SI2019-008

Concerne i set 8DB 355 013-651 (T1736) à 8DB 355 025-381 (T2638) / 8DB 355 025-391 (T2639)

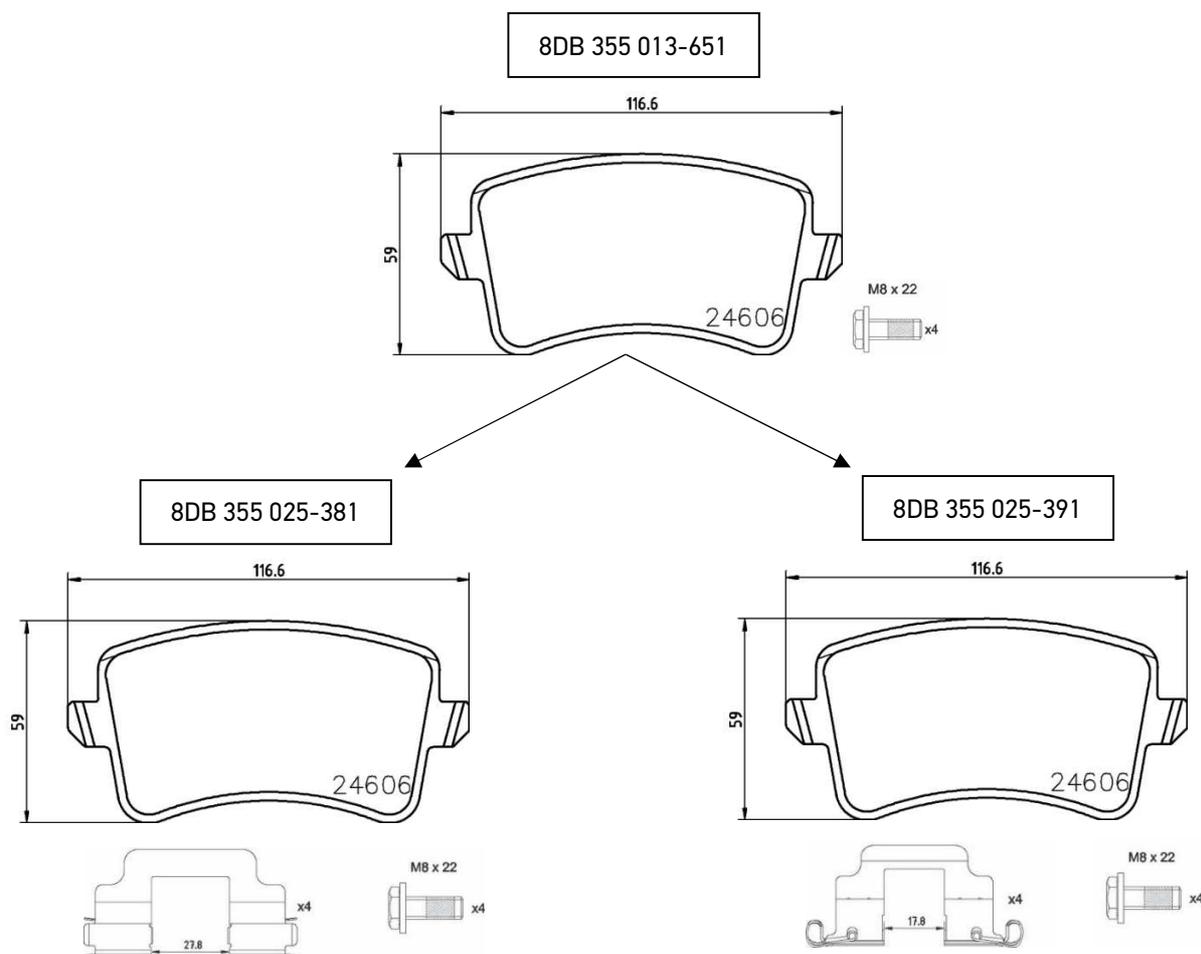
Per ottimizzare le specifiche del prodotto per il set di pastiglie freno 8DB 355 013-651 e per sottolineare l'approccio OE si è deciso di aggiungere kit di accessori al set.

A seconda delle specifiche del veicolo sono necessari due kit di accessori diversi. Per soddisfare tali esigenze, il set 8DB 355 013-651 è stato suddiviso in due codici prodotto diversi, in modo che i clienti possano scegliere facilmente il codice giusto per le loro esigenze.

Il 8DB 355 013-651 sarà sostituito dal 8DB 355 025-381 (compresi gli spessori scorrevoli con distanza di circa 28 mm) e dal 8DB 355 025-391 (compresi gli spessori scorrevoli con distanza di circa 18 mm). Si prega di vedere le differenze nelle immagini qui sotto.
